穴掘建柱車のサービスキャンペーンに関するお知らせ

2018年8月8日、穴掘建柱車の一部の車両について、下記内容のサービスキャンペーンを国土交通省へ通知致しました。

改善箇所説明図

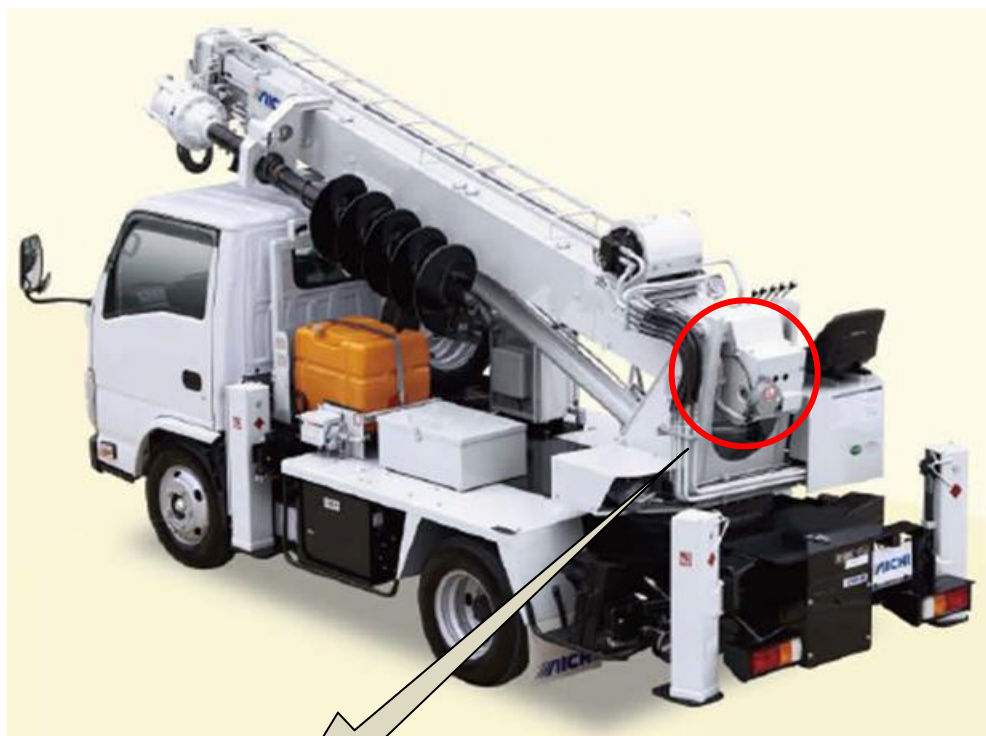
穴掘建柱車のブームの伸縮シリンダに取り付けたパイロットチェックバルブにおいて、製造時の加工不良により、静止時のシリンダ内部圧力を保持できないものがあります。そのため、作業中にブームが伸びるおそれがあります。

全車両、伸縮シリンダに取り付けたパイロットチェックバルブを良品に交換します。
